修正前	修正後
P.10	<p>5 提出意見に対する対応</p> <div data-bbox="232 316 1137 938"> <p>5 提出意見に対する対応 10</p> <p>貴重なご意見を多数いただき、ありがとうございました。ご意見への対応は以下の通り。</p> <p>○ご意見を分類すると、「要望 16件」「質問・確認 35件」、取引規程等への「記載漏れ等 7件」。</p> <p>「要望」：制度設計の趣旨に適合し、運用上の支障が想定されないものは、取引規程等に反映。それ以外は、反映できない理由を付して回答を公表。</p> <p>「質問・確認」、「記載漏れ等」：取引規程等をわかりやすく改善するなど修正。</p> <p>○全てのご意見に関する回答をホームページ上で公表し、理解促進を図る。</p>  <p>意見58件の全てに対して、送配電網協議会のホームページ上に回答を公表。 https://www.tdgc.jp/jukyuchoseishiji/outline/business.html</p> </div> <p>質問・確認 35 件の内訳 (円グラフ内) 規程・ガイドに反映 6 件 意見募集結果での回答 29 件</p>	<p>5 提出意見に対する対応</p> <div data-bbox="1187 316 2092 938"> <p>5 提出意見に対する対応 10</p> <p>貴重なご意見を多数いただき、ありがとうございました。ご意見への対応は以下の通り。</p> <p>○ご意見を分類すると、「要望 16件」「質問・確認 35件」、取引規程等への「記載漏れ等 7件」。</p> <p>「要望」：制度設計の趣旨に適合し、運用上の支障が想定されないものは、取引規程等に反映。それ以外は、反映できない理由を付して回答を公表。</p> <p>「質問・確認」、「記載漏れ等」：取引規程等をわかりやすく改善するなど修正。</p> <p>○全てのご意見に関する回答をホームページ上で公表し、理解促進を図る。</p>  <p>意見58件の全てに対して、送配電網協議会のホームページ上に回答を公表。 https://www.tdgc.jp/jukyuchoseishiji/outline/business.html</p> </div> <p>質問・確認 35 件の内訳 (円グラフ内) 規程・ガイドに反映 7 件 意見募集結果での回答 28 件</p> <p>【理由】 誤記のため、修正しました。</p>

6-2 主な「要望」への対応案 No.2

6-2 主な「要望」への対応案 No.2

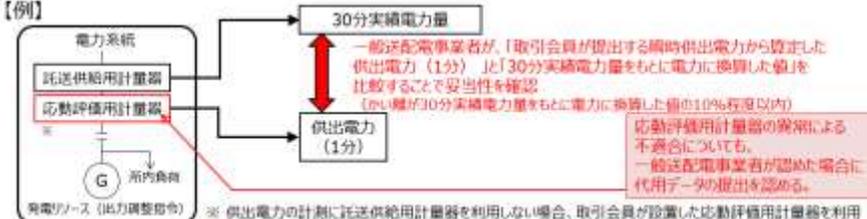
アセスメントⅡに用いる供出電力（取引会員が設置した応動評価用計量器の値を用いる場合がある）と託送供給電力量（30分電力量）に不整合があった場合、託送供給用計量器の異常だけでなく、取引会員が設置した応動評価用計量器の異常による不整合についても、アセスメントⅡに用いる代用データの提出を認めてほしい。

応動評価用計量器で測定するのは、電力量でなく、電力であることを明確化するため、修正しました。
 修正前の表現では、図中 赤色の上下矢印右側の赤色文字「取引会員が提出する電力量の妥当性を評価するため、…」などにて、応動評価用計量器で電力量を計測し、一般送配電事業者にデータ送信するとの誤解を与える可能性がありました。そのため、応動評価用計量器で測定するのは、電力量でなく、電力であることを明確化しました。

取引会員が設置した応動評価用計量器の異常による不整合についても、属地の一般送配電事業者が認めた場合、代用データによってアセスメントⅡを行う。
 なお、実績データの送信漏れや通信異常時の補完漏れによる不整合等について、取引会員が応動評価用計量器の異常であると申出た場合、計量器の異常を証とする書類の提出（メーカーによる修理書類等）を求める場合がある。
